GK3 GRANSKNING BERG VÄSTLÄNKEN

Samgranskningsskede
Magnus Leander

2016-08-08

Figur 3 Illustration över bergtäckningen vid bergpåslaget och under Residenset

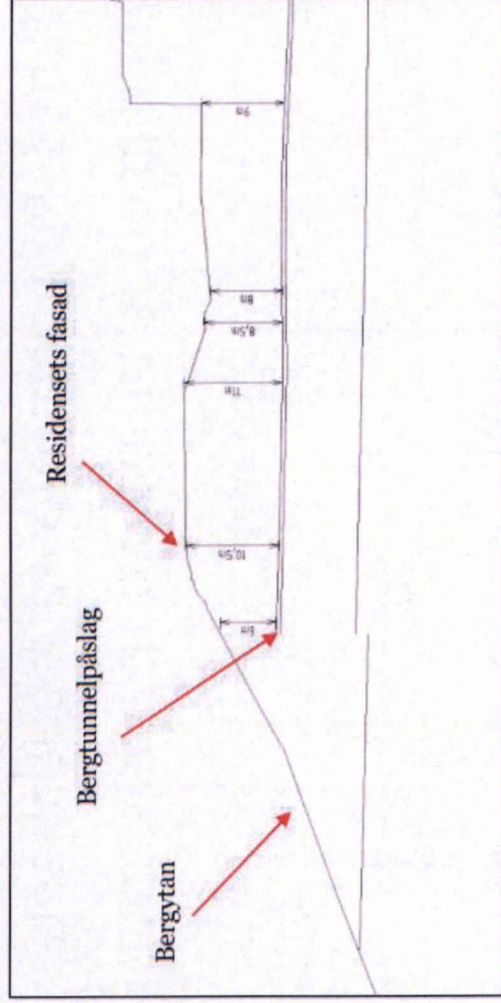
- Bristfällig riskanalys och identifiering av brottmekanismer
- Bristfällig geometrisk beskrivning
- Bristfällig hantering av osäkerheter
- Bristfällig beskrivning av berguttag
- Bristfällig beskrivning av fortsatt hantering av osäkerheter

Tveksam metod för förbultning. Kompletterande sondering från tunnel saknas.

Figur 1 Översiktskarta för aktuellt utbredningsområde som denna PM behandlar

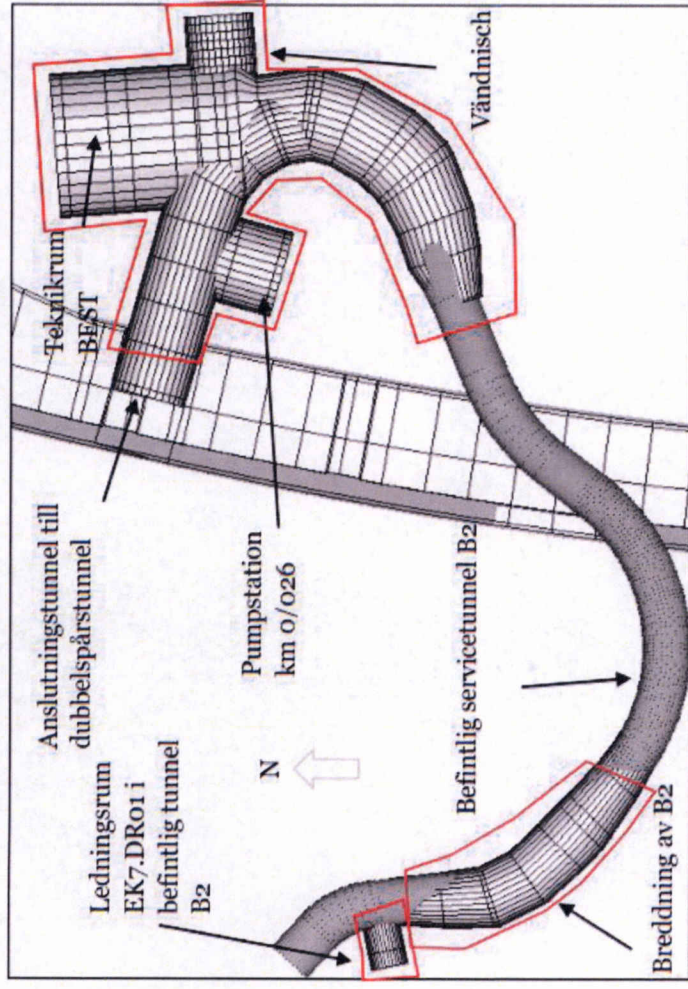
Bristfällig problembeskrivning (inom skyddszon...)
Ett flertal mindre anmärkning i PM:et

ENTREPRENAD HAGA – OTTERHÄLLAN SZCH01

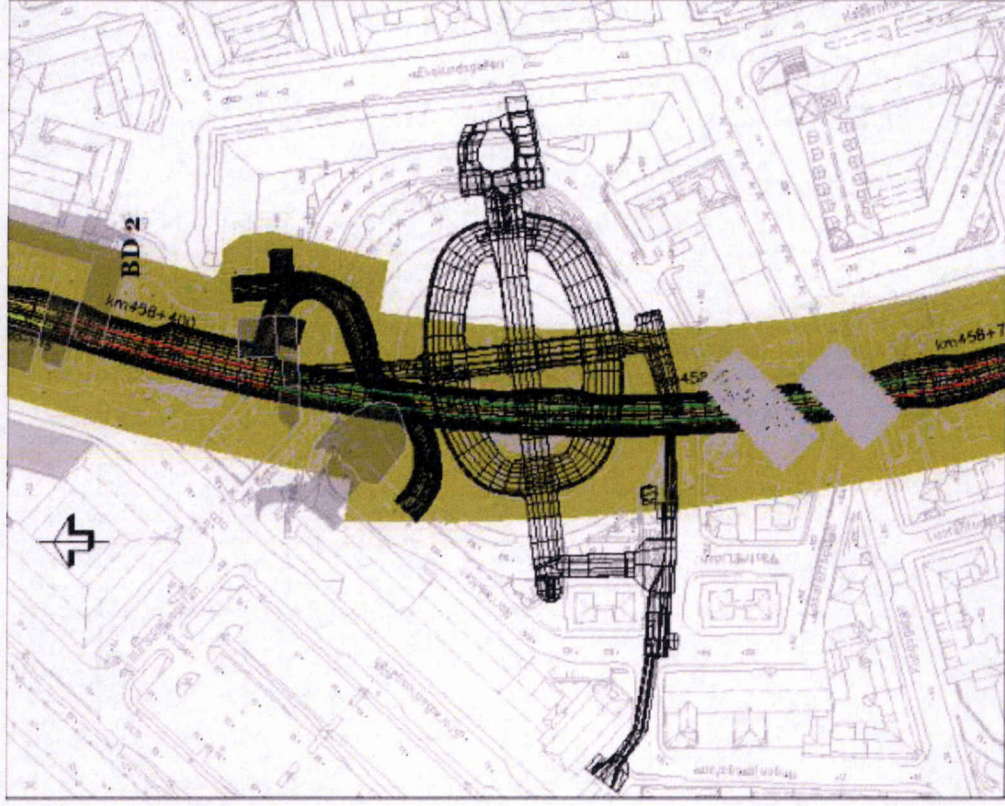
- Bristfällig riskanalys och identifiering av brottmekanismer
- Bristfällig geometrisk beskrivning
- Bristfällig hantering av osäkerheter
- Bristfällig beskrivning av berguttag
- Bristfällig beskrivning av fortsatt hantering av osäkerheter

ENTREPRENAD HAGA – OTTERHÄLLAN STATSARKIVET

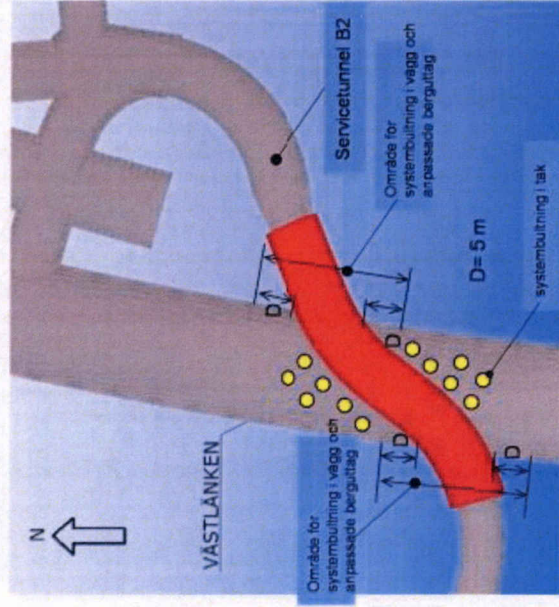
- Vilka förberedande arbeten ska utföras
- Bristfällig geometrisk beskrivning
- Bristfälligt hänsynstagande till SZCH01
- Olämplig skrivning att passagen kan bortses ifrån

Figur 20 Anpassade bergförstärkning för passage av servicetunnel B2. Övriga delar av tunneln förstärkas enligt typförstärkning.

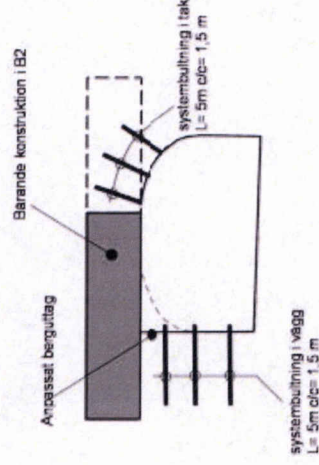
- Bristfällig riskanalys och identifiering av brottmekanismer
- Bristfällig geometrisk beskrivning
- Bristfällig hantering av osäkerheter
- Bristfällig beskrivning av berguttag
- Bristfällig beskrivning av fortsatt hantering av osäkerheter

Figur 12 Bärande konstruktion i servicetunnel B2 över Västlänkens spärtunnel (skiss enligt systemhandlingen)

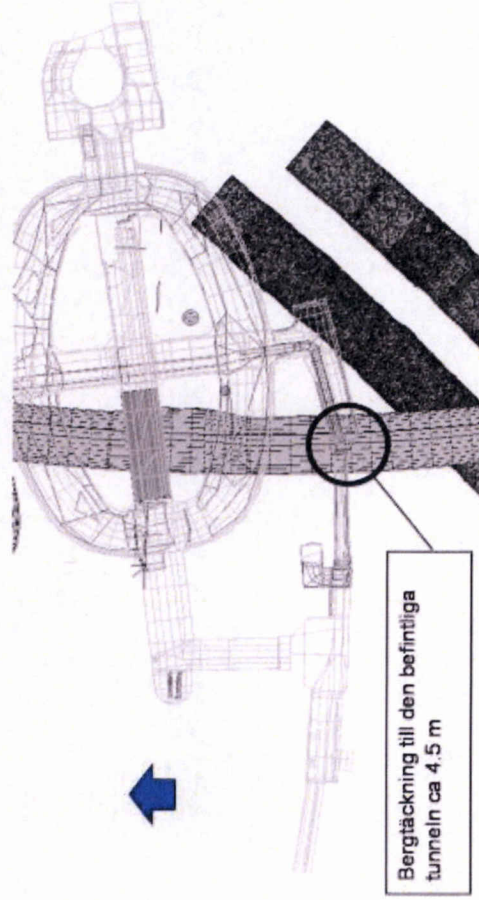
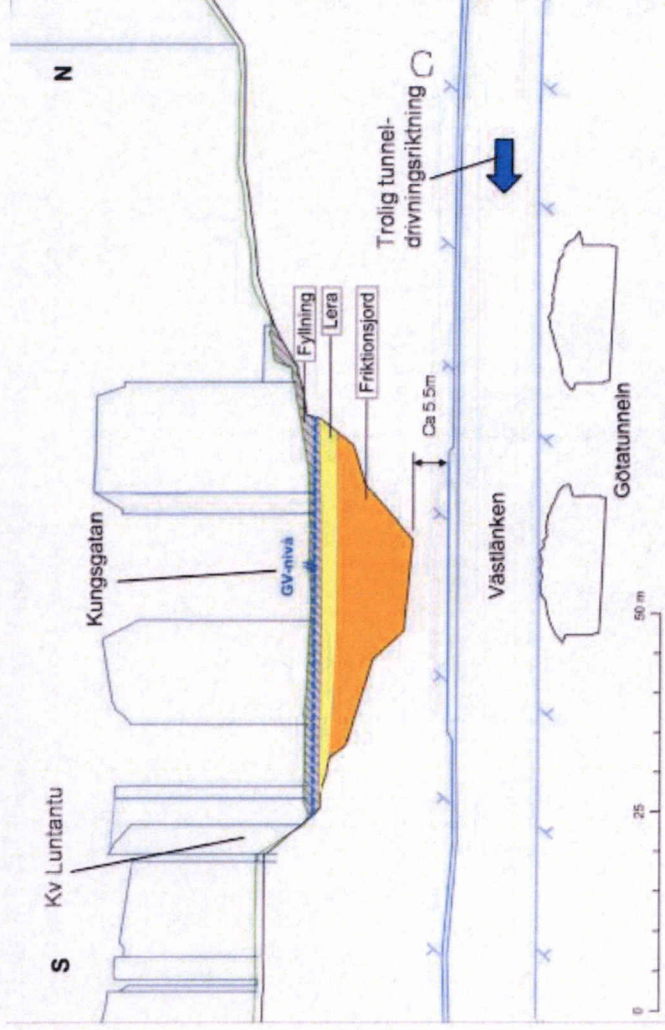
- Bristfällig riskanalys och identifiering av brottmekanismer
- Bristfällig geometrisk beskrivning
- Bristfällig hantering av osäkerheter
- Bristfällig analys
- Bristfällig beskrivning av fortsatt hantering av osäkerheter

Figur 14 Sektionskiss över passager av Götatunneln, Kungsgatan och Kv Luntantu (sett från öster) (modifierad enligt dokument JPSH2-01-025-04_009 i systemhandlingen)

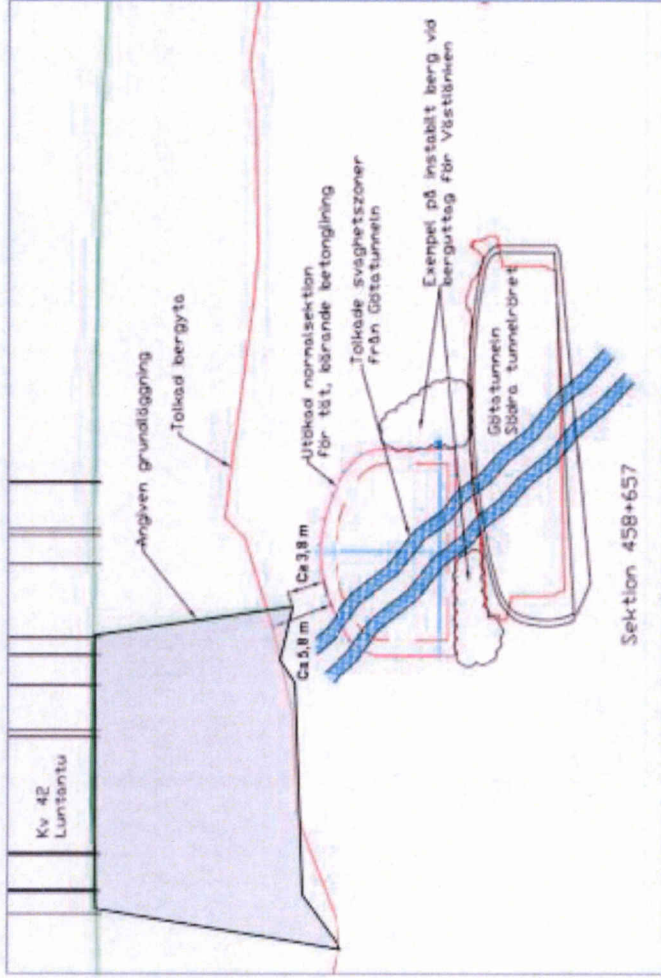
- Olämpligt att lyfta ut götattunneln ur dimensionering=delat ansvar
- Bristfällig riskanalys och identifiering av brottmekanismer
- Bristfällig hantering av osäkerheter
- Bristfällig analys
- Bristfällig beskrivning av fortsatt hantering av osäkerheter

ENTREPRENAD HAGA – OTTERHÄLLAN KUNGSGATAN, KV LUNTANTU OCH SZCH02

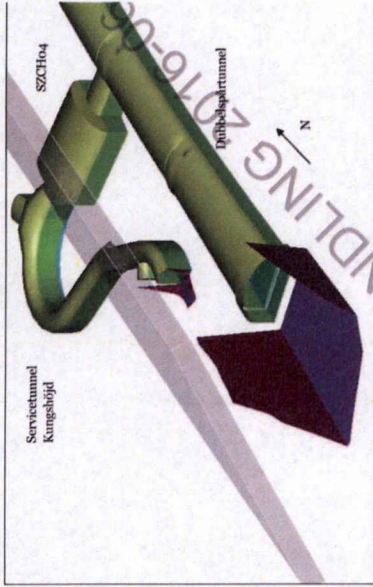
- Vad göra om bergtäckning saknas?
- Vilka varianter av SZCH01 är möjliga?
- Är SZCH02 behandlad?
- Analys av spiling saknas helt (bärförmåga, laster, verkningssätt)

Figure 10 Visualization of the weakness zone HH 01 in the Haga station.

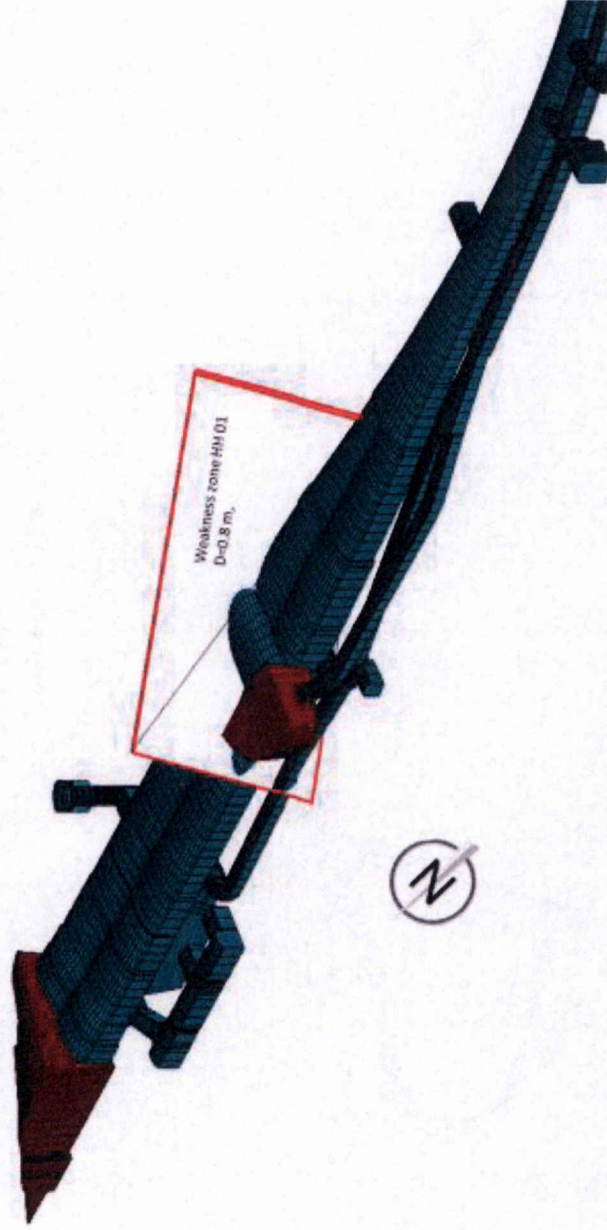
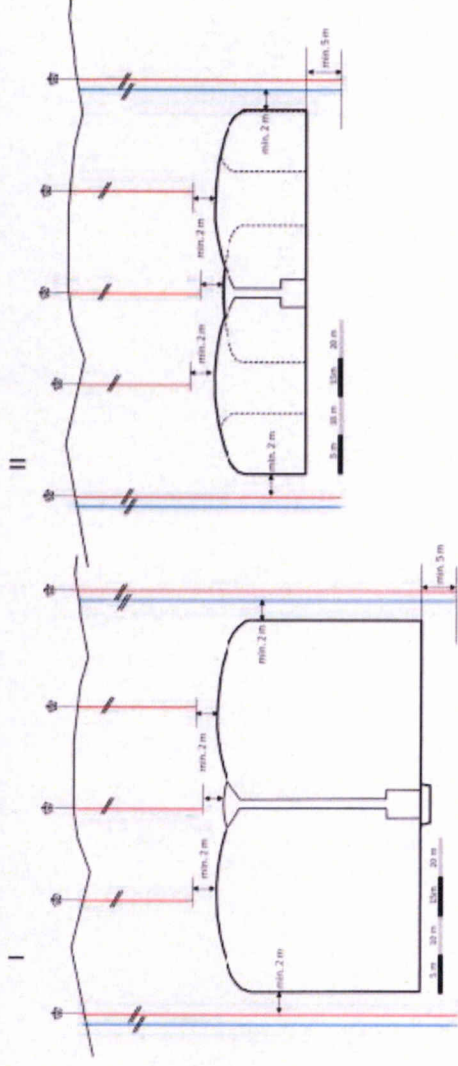
- Tullgränser saknas
- Metod för att verifiera design under berguttag saknas
- Endast förväntad deformation är bristfällig hantering av frågeställningen
- Plan B saknas
- Hantering av påslag saknas

ENTREPRENAD HAGA – SERVICETUNNEL HAGA

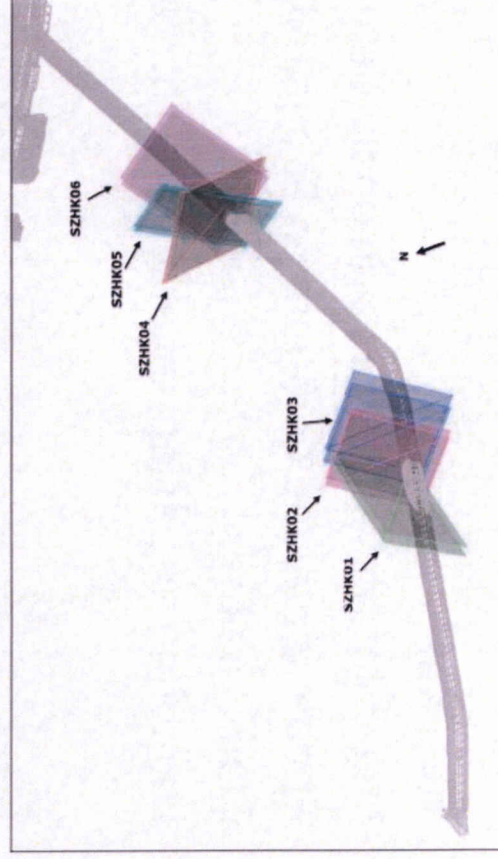
- GK3 pga närhet till anläggningar
- Frågeställningen hanteras sedan inte vidare
- Bristfällig geometrisk beskrivning

ENTREPRENAD HAGA – LINJEN

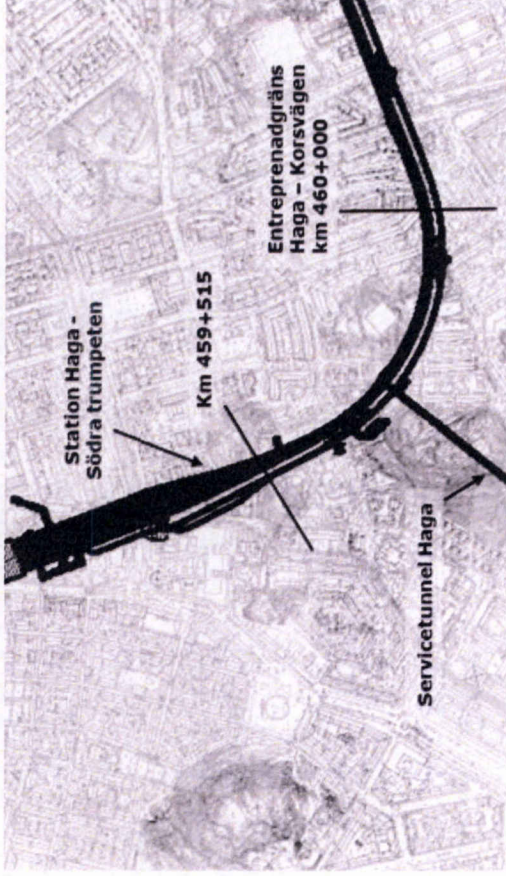
- Varför GK3?
- Varför tullgräns vid 459+715?
- Problembeskrivning saknas för passage av undermarksanläggning 307

ENTREPRENAD HAGA – ANLÄGGNING 601

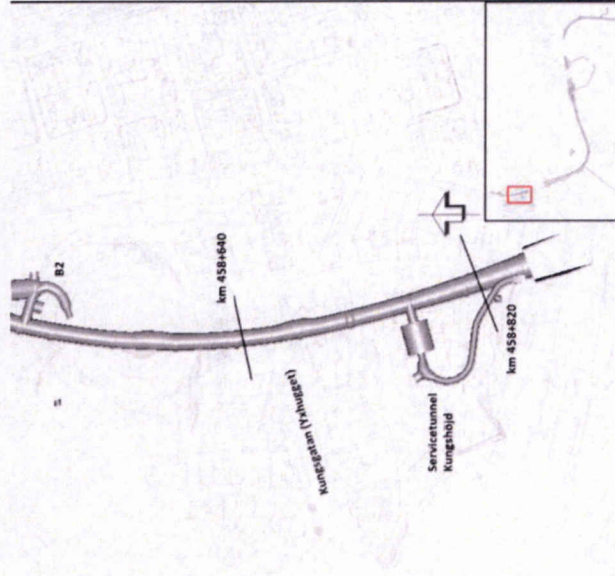
- Varför GK3?
- Var är anläggning 601?
- Kungsgatan har hanterats i annat PM!

ENTREPRENAD KORSVÄGEN – ANLÄGGNING 408

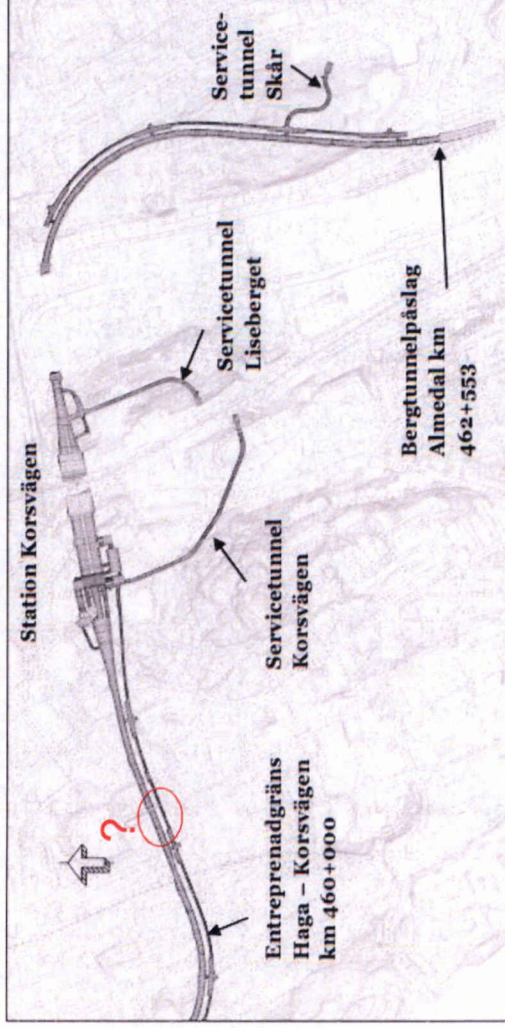
- Geometrisk beskrivning saknas
- Analys av brottmekanism saknas
- Osäkerheter behandlas ej

ENTREPRENAD KORSVÄGEN – SERVICETUNNEL KORSVÄGEN

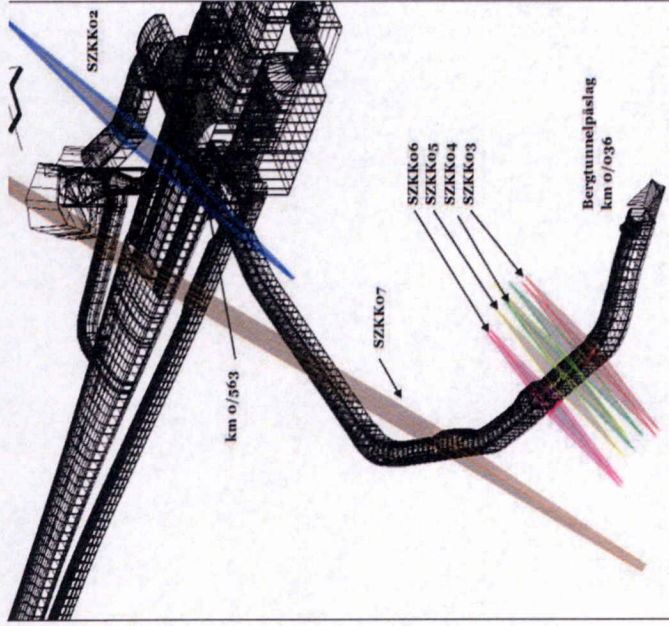
- Tveksamt motiv till GK3
- Svårt att utläsa slutsatser

Figur 2 Bergtunnelpåslag för bergtunnelpåslag och passage under E6/E20 (icke skalenlig)

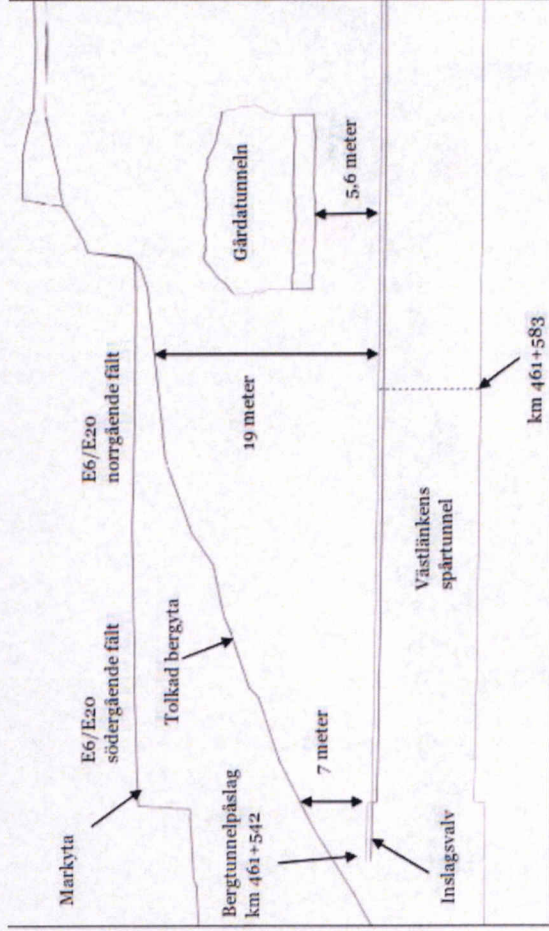
- Tveksamt motiv till GK3
- Bristfällig geometrisk beskrivning
- Bristfällig analys för vald design

Figur 3 Bergstäckning för passagen under Gärdattunneln, se snitt A i Figur 1

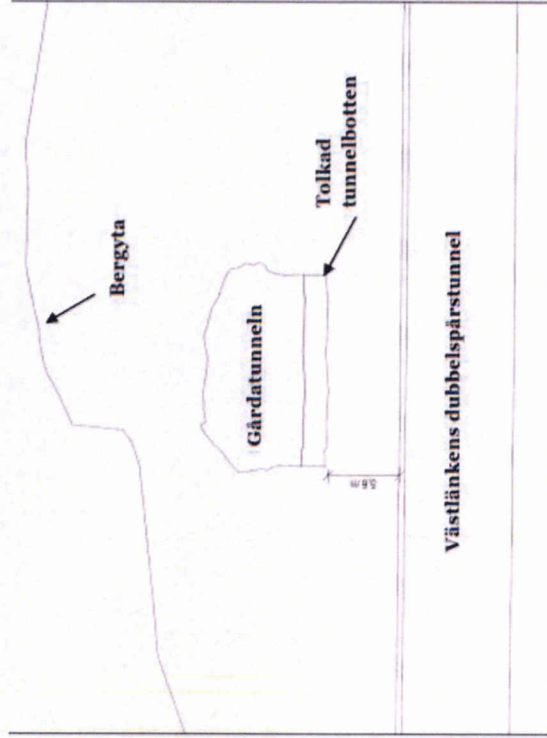
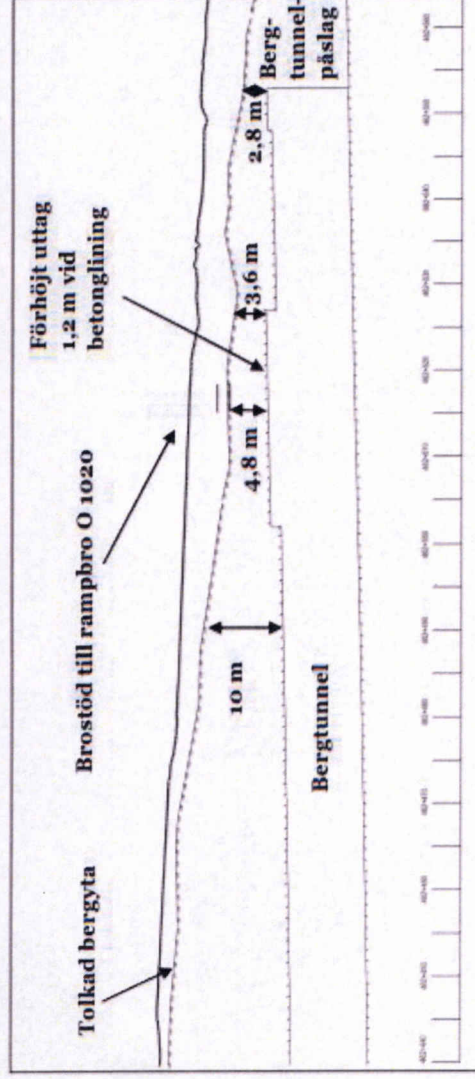
- Bristfällig geometrisk beskrivning
- Bristfällig hantering av osäkerheter
- Bristfällig analys för vald design
